Pilny komunikat dotyczący bezpieczeństwa stosowanie produktu

StealthStation™ S8 wersja 1.3.0 i 1.3.2 (numer katalogowy oprogramowania 9735762)

Oprogramowanie aplikacji StealthStation™ S8 – Nieprawidłowo wyświetlane informacje o orientacji nawigacji i brakujący wyskakujący komunikat

Nr referencyjny Medtronic: FA1442

Rysunek 1. Obraz anomalii orientacji nawigacji

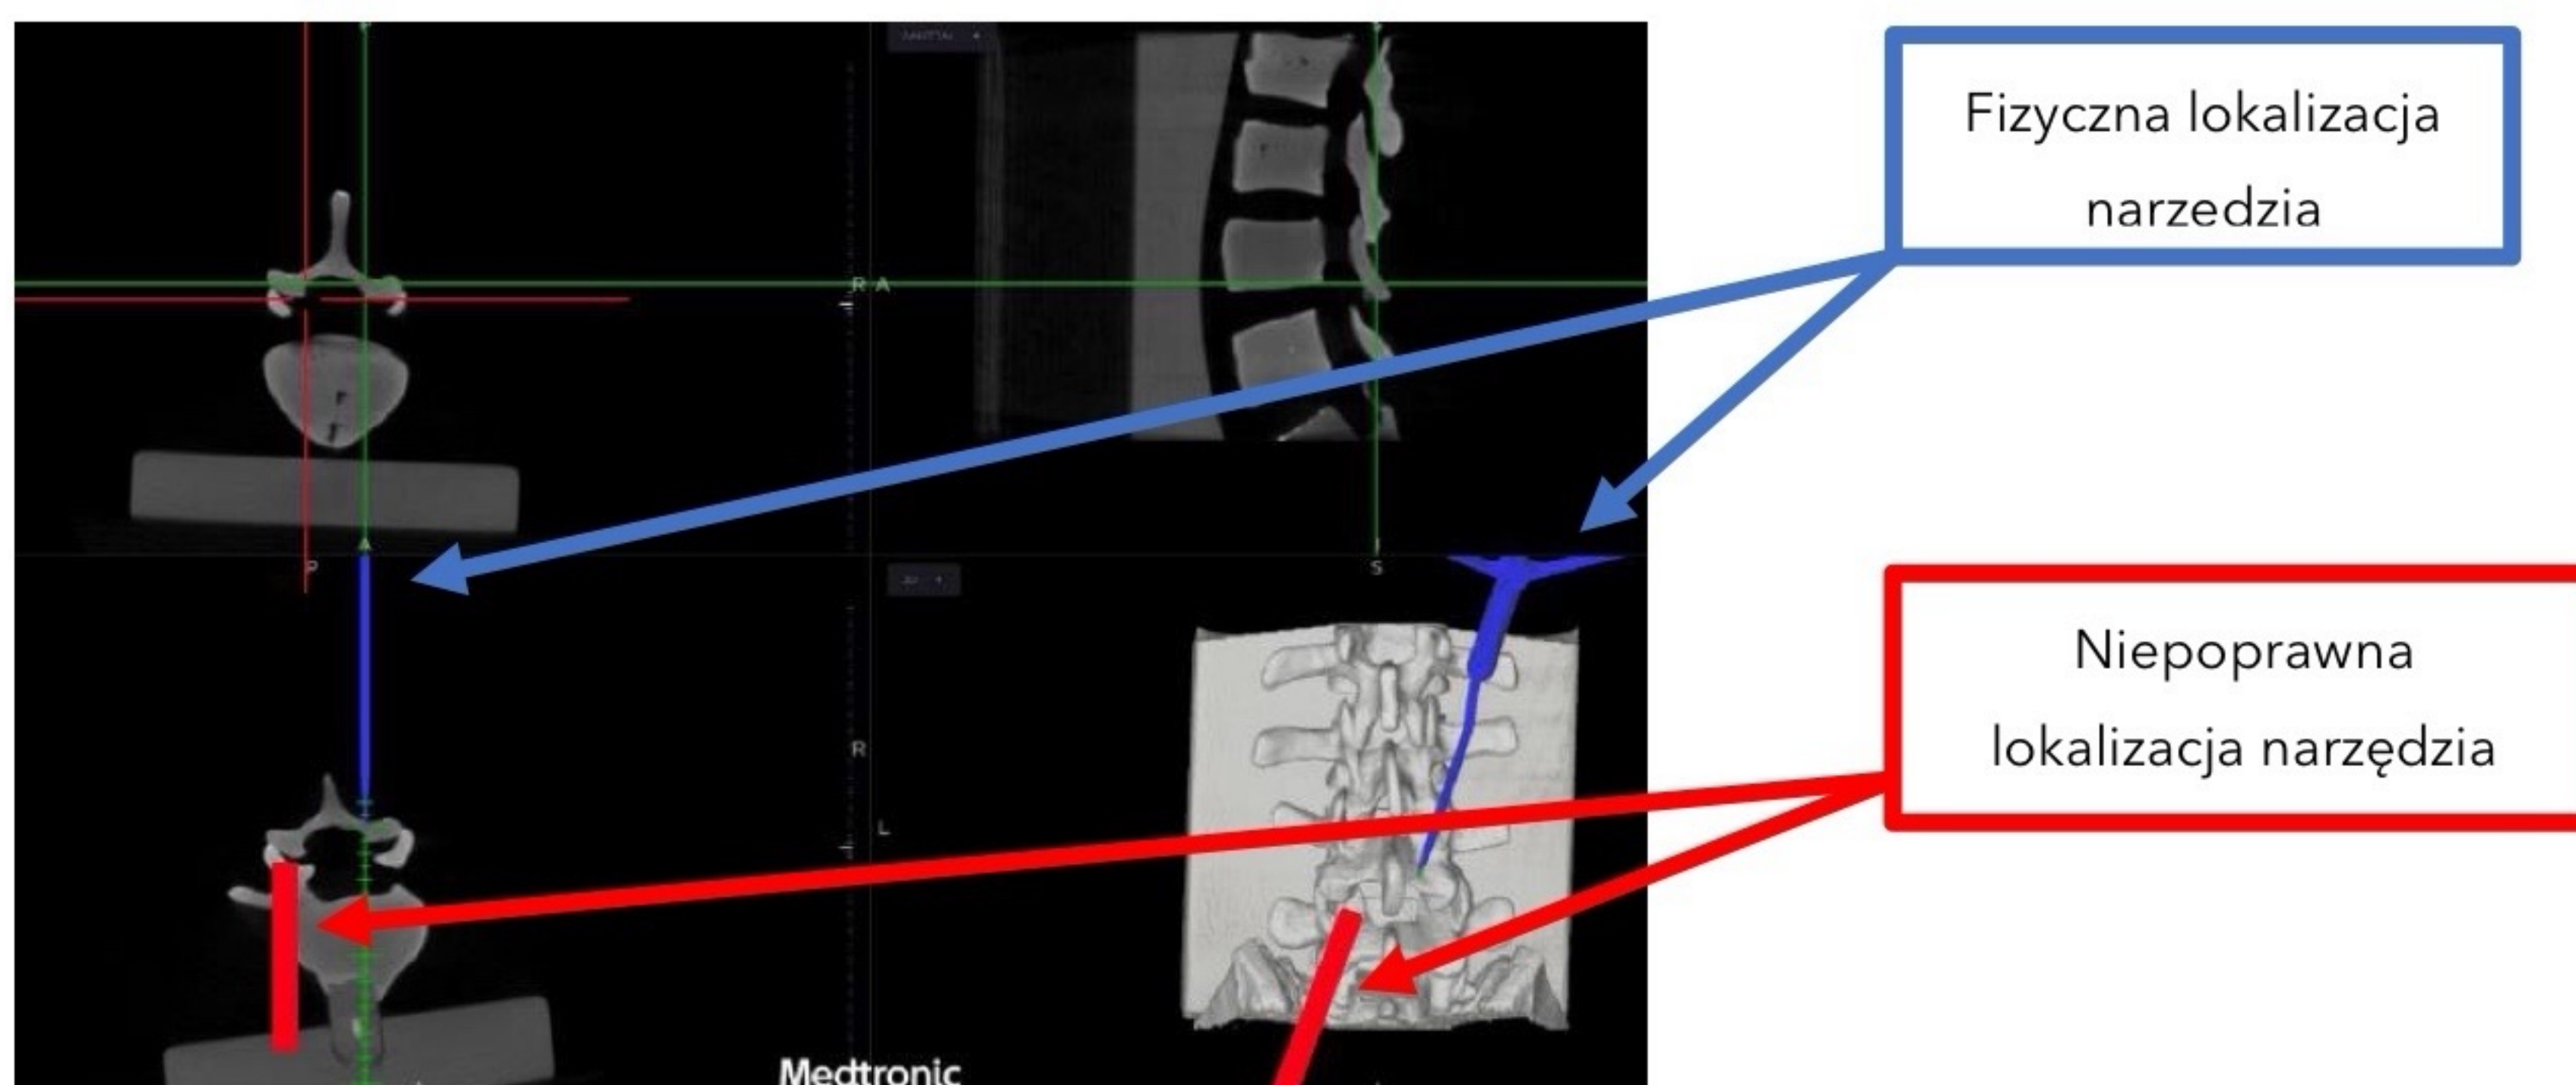
W przypadku wykonywania zdjęć radiograficznych w orientacji bocznej przy użyciu ramienia C Ziehm Vision FD Vario 3D z funkcją nawigacji, informacje o orientacji nawigacji są odwracane podczas wyświetlania przez system StealthStation™ S8.

- Informacje o nawigacji są wyświetlane z obrotem o 180 stopni wokół osi góra/dół (S/I), przy czym oś lewa/prawa (L/R) i oś przednia/tylna (A/P) pojawiają się jako odbicia lustrzane.
- Orientacja obrazu badania i powiązane etykiety wskazujące na badania pozostają prawidłowe.
- Należy pamiętać, że ta anomalia ma wpływ tylko na systemy StealthStation™ S8, w których zestaw interfejsu ramienia C Ziehm Vision FD Vario 3D, 9734486, został zainstalowany i skalibrowany w systemie Ziehm FD w orientacji bocznej; nie ma to wpływu na inne ustawienia orientacji.

Na **rysunku 1** przedstawiono przykład anomalii orientacji nawigacji. Niebieski instrument i linia reprezentują fizyczną lokalizację instrumentu, czerwone segmenty reprezentują nieprawidłową orientację nawigacji z bocznymi obrazami z ramienia C Ziehm Vision FD Vario 3D.

Zalecenia firmy Medtronic: Nie należy używać ustawienia orientacji bocznej ramienia C Ziehm Vision FD Vario 3D, jeśli używany jest system StealthStation™ S8 z oprogramowaniem w wersji 1.3 lub 1.3.2.

Firma Medtronic skontaktuje się z Państwa placówką, aby zaplanować aktualizację oprogramowania do wersji 2.1, która wyeliminuje te nieprawidłowości.

Rysunek 2. Wyskakujący komunikat

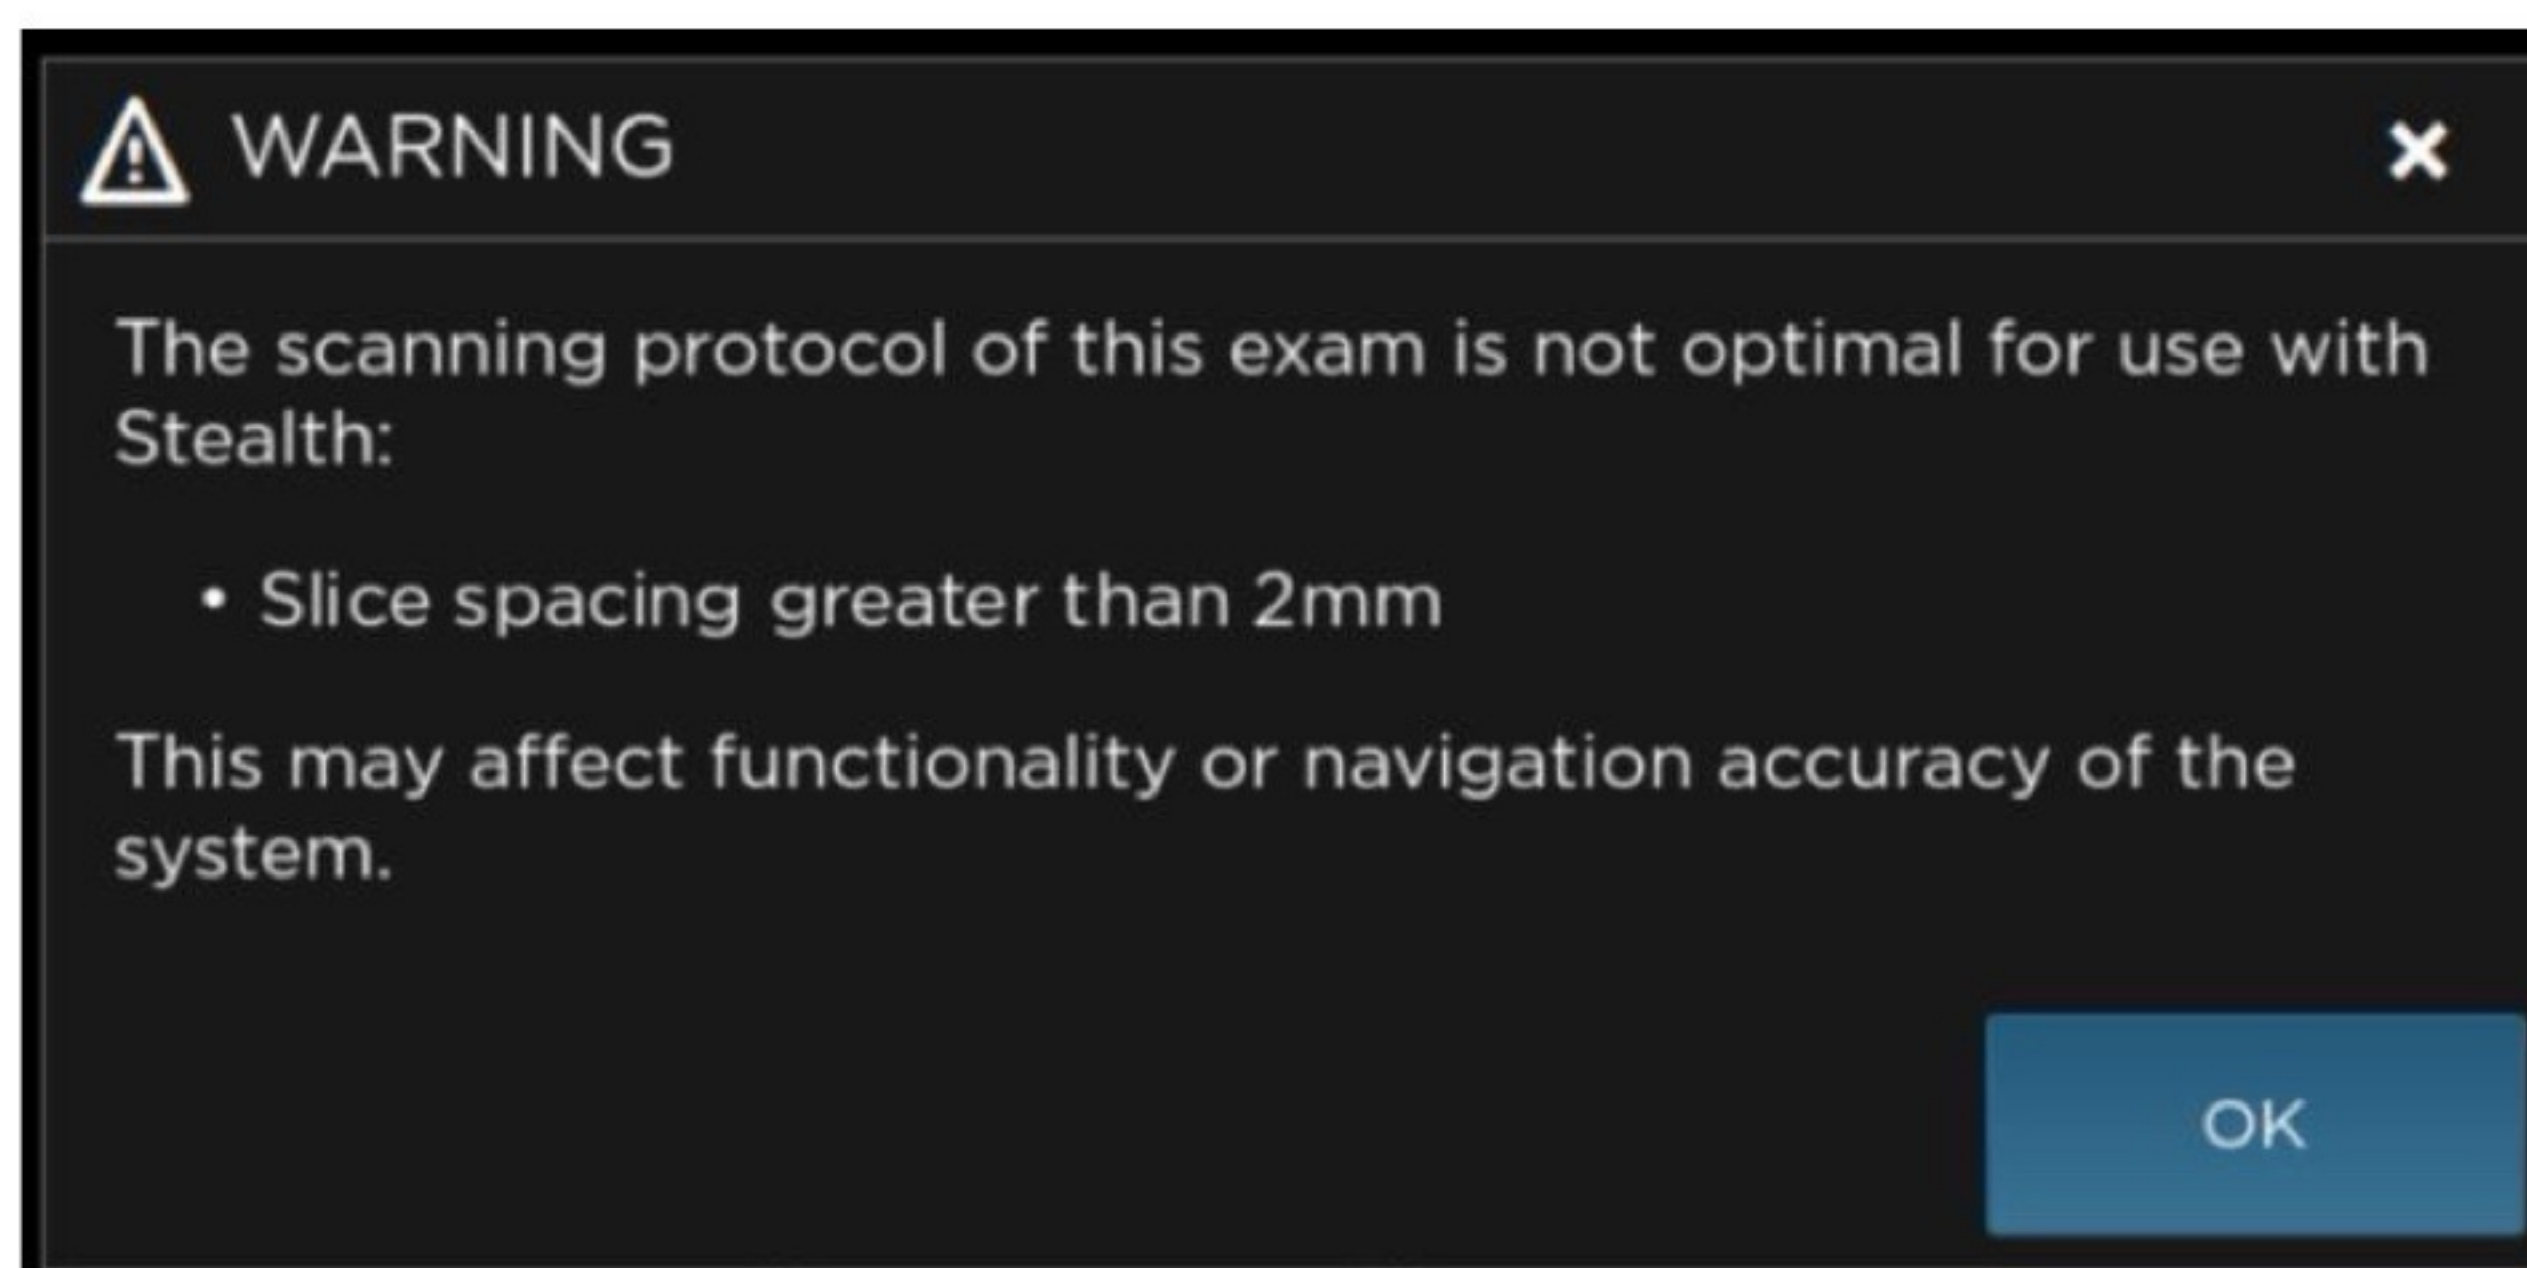
Podczas korzystania z obrazów TK + fluoroskopii z grubością odstępu między przekrojami większą niż 2 mm system nie wyświetla wyskakującego komunikatu informującego, że odstęp między przekrojami nie jest optymalny. Nawigacja w tej sytuacji pozostanie poprawna.

Na **rysunku 2** przedstawiono wyskakujący komunikat, który powinien być wyświetlany dla obrazów TK + fluoroskopii, gdy grubość odstępu między przekrojami jest większa niż 2 mm.

Zalecenia firmy Medtronic: Użytkownicy powinni przestrzegać protokołów obrazowania firmy Medtronic (protokół B kręgosłupa, *protokoły obrazowania dla procedur nawigowanych*, dokument nr 9732379), aby upewnić się, że obrazy wykorzystane do procedury kręgosłupa StealthStation™ S8 spełniają wymagania dotyczące skanowania.
